A-Å
GESIMSHØYDE
230120

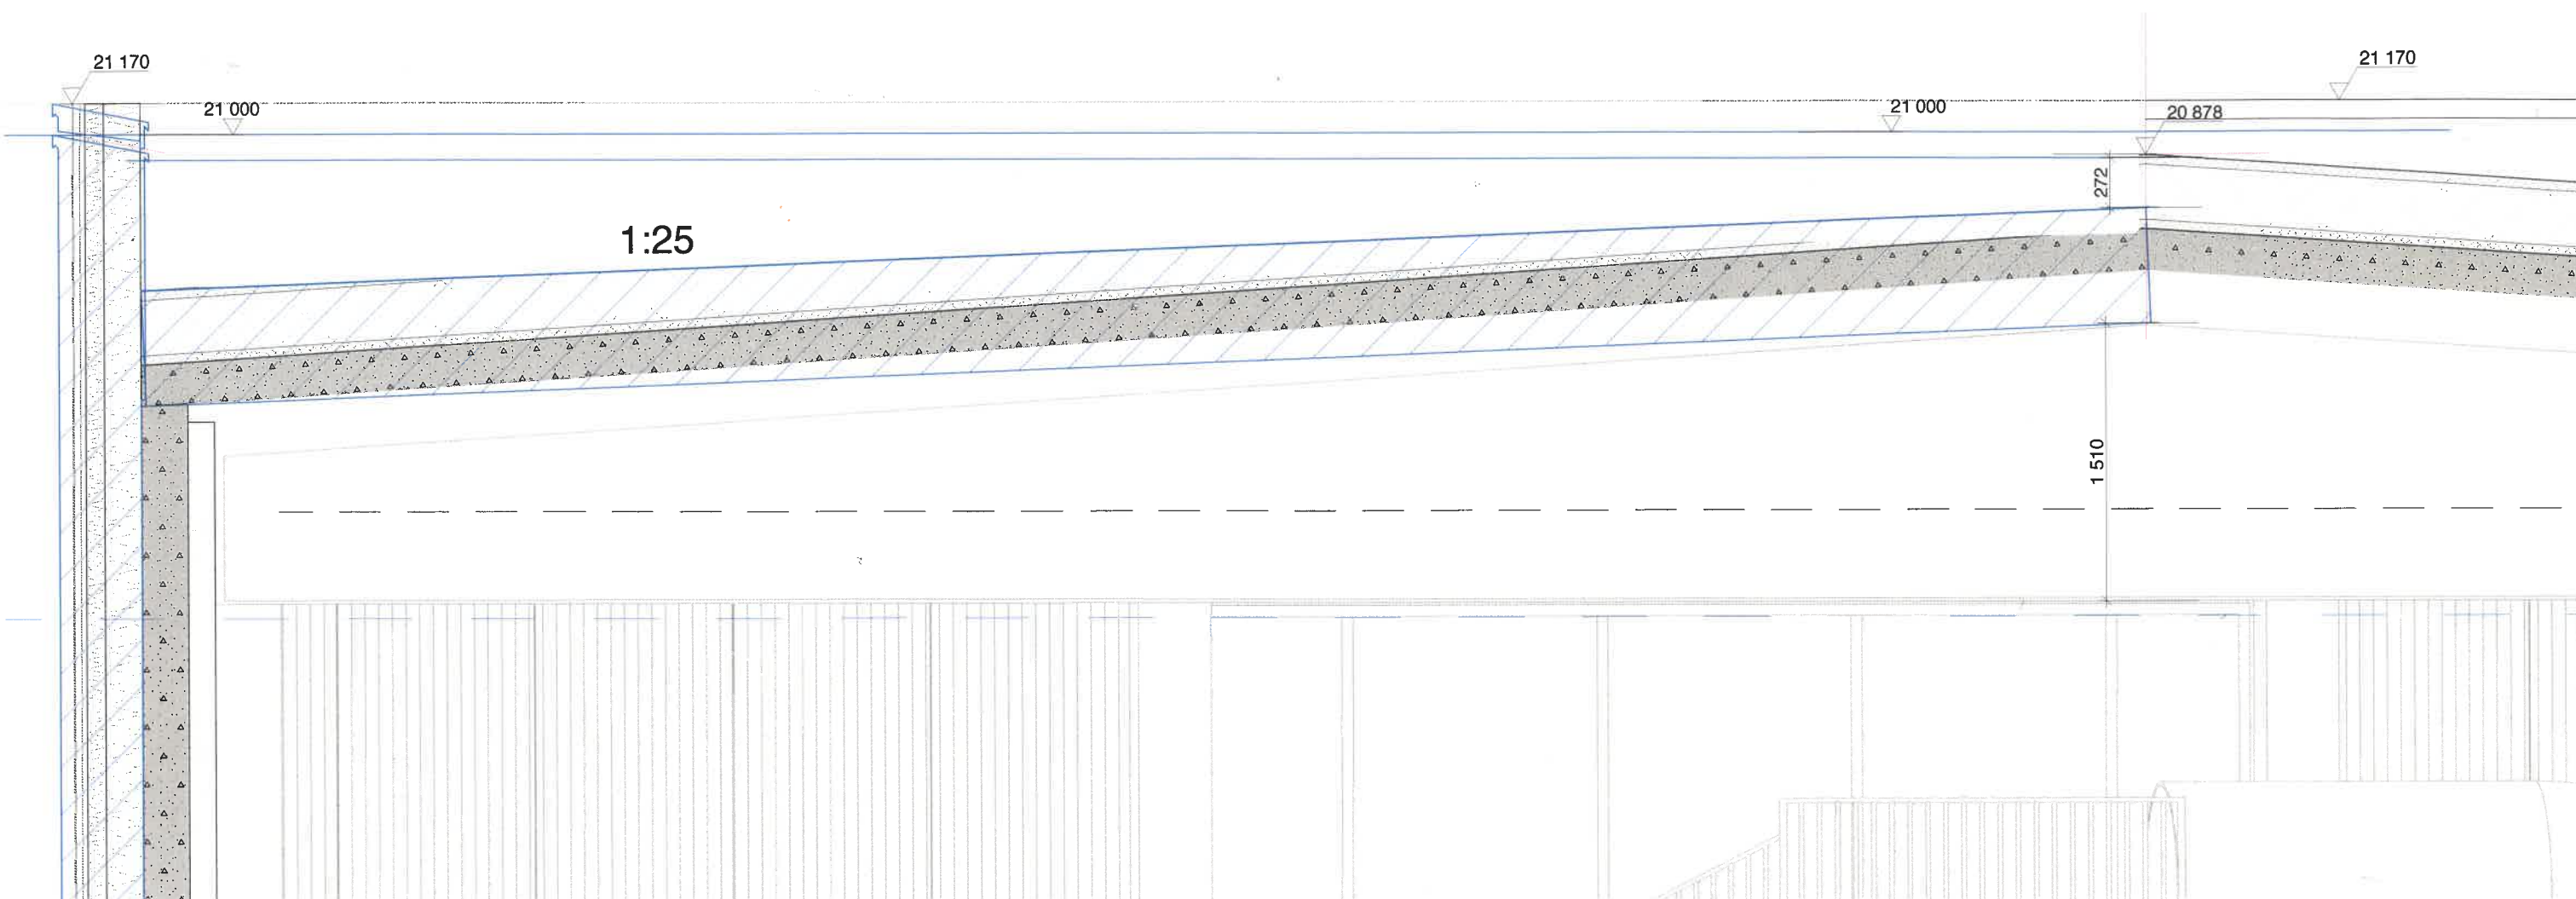
- På høy del av svømmehallen er gesimshøyden nå +21,170
- Måkes høyde i Reguleringsplan er +21,0
- Hvis gesimshøyden skal senkes må betong bjelker i taket få en slakere vinkel
- Med en vinkel på 1:25 (min fall 1:40) kan gesims senkes til +21,0
